NACH EINSCHÄTZUNG DER GEMEINDE WESENTLICHE UMWELTBEZOGENE STELLUNGNAHMEN

zum Bebauungsplan und den Örtlichen Bauvorschriften

„IN DEN HAUERN“,

der Stadt Weinstadt

Anhang 3

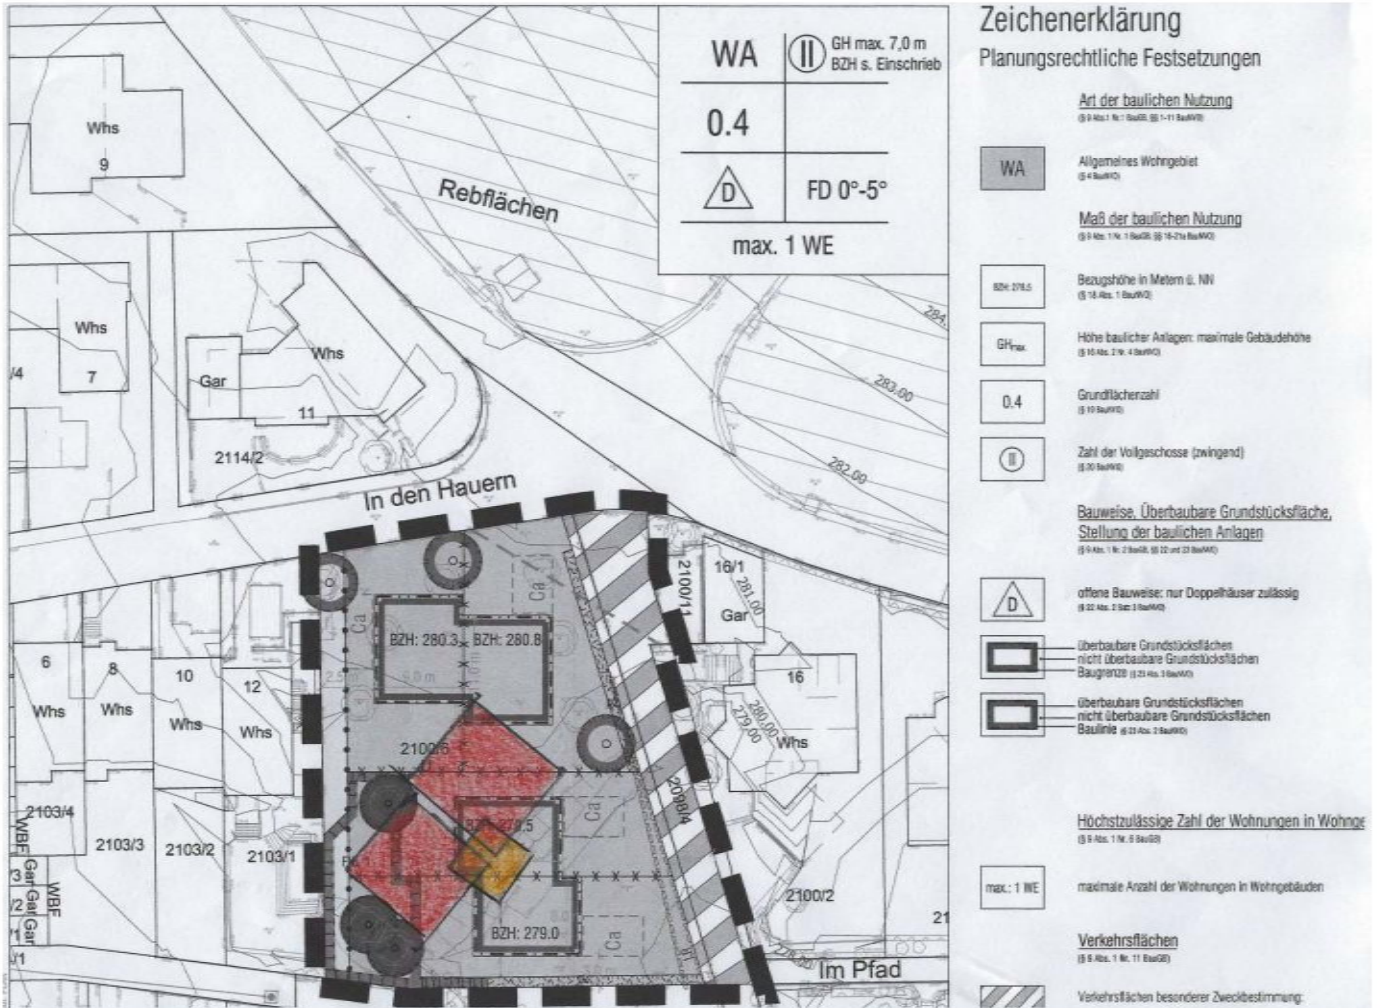
ich darf nochmals auf meine E-Mail vom 03.07.2022 zurückkommen. In dem B-Plan-Entwurf des Büros Baldauf ist (mit der Farbe Gelb) nur ein Wasserbehälter – zudem noch falsch – eingetragen. Beigefügt erhalten Sie eine Kopie des B-Plan-Entwurfes, in die ich die zwei Wasserbehälter (rot) eingetragen habe. Dass diese Zeichnung richtig ist, lässt sich vor Ort leicht nachprüfen; die Lage der Behälter ist auf dem Grundstück gut zu erkennen. Für mich ist nicht verständlich, warum in der Planung bei der Festlegung der Baufenster die Lage der Wasserbehälter nicht berücksichtigt wird. Sinnvoll wäre es, zunächst mit den Stadtwerken zu klären, ob bei dem kleineren Wasserbehälter statt eines vollständigen oder teilweisen Abbruchs auch eine Verfüllung in Betracht kommt. Möglicherweise kann dann das Baufenster des südlichen Doppelhauses so festgelegt werden, dass der kleinere Wasserbehälter nicht mehr tangiert wird und nicht abgebrochen werden muss. Für den Schutz der Eidechsen wäre dies ebenfalls sinnvoll bzw. notwendig. Ich habe bereits darauf hingewiesen, dass bei einem vollständigen Abbruch des kleineren Behälters die FLN – 1 Fläche nicht erhalten werden kann und damit der Verbotstatbestand des § 44 BNatSchG verwirklicht wird (siehe saP-Bericht). Vermutlich dürfte auch bei einem teilweisen Abbruch die Tötung oder Verletzung von Zauneidechsen nicht zu vermeiden sein (d.h. der Verbotstatbestand ebenfalls erfüllt werden). Die sich ergebende Situation sollte auf jeden Fall mit dem Fachgutachter geklärt werden. Außerdem reicht der Hinweis im Textteil auf den Reptilienschutzzaun, mit dem der Wasserbehälter kollidiert, nicht aus. Es muss im Textteil auch darauf hingewiesen werden, dass keine Baumaßnahmen, insbesondere im Zusammenhang mit dem Wasserbehälter zulässig sind, die den vorgesehenen Reptilienschutz beeinträchtigen.

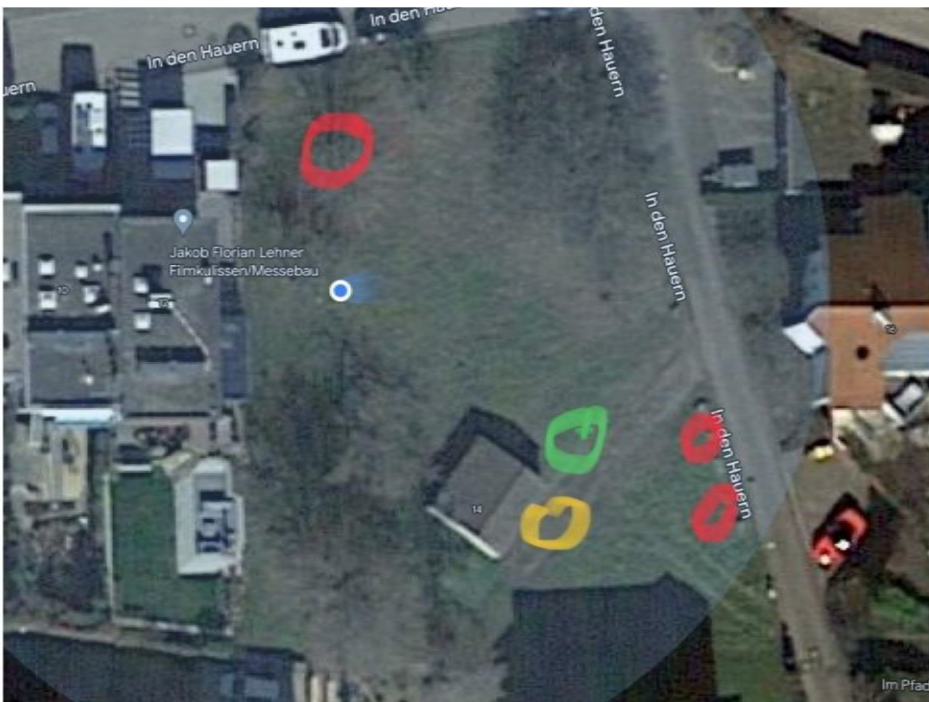
Eine Abschätzung der anzunehmenden Anzahl der Tiere ist nicht erfolgt (die Nachweise können immer nur einen Teil der vorkommenden Individuen erfassen). Ob die FLN 1 Fläche dem Flächenanspruch genügt, ist nicht geklärt. Die Behauptung auf S. 32 des saP-Berichts, über die Erhaltung und Aufwertung der FLN 1 Fläche könnten Lebensraumverluste vermieden werden, würde nur dann nicht gegen die Denkgesetze verstoßen, wenn sich der Lebensraum der Tiere auf diesen Bereich beschränken würde. Dies ist jedoch nicht der Fall. Die von Herrn Endl erstellte Kartierung ist unvollständig (siehe Luftbild; Rot = Lebendfund; Grün = Rasenmäheropfer; Gelb = Eidechschenschwanz).
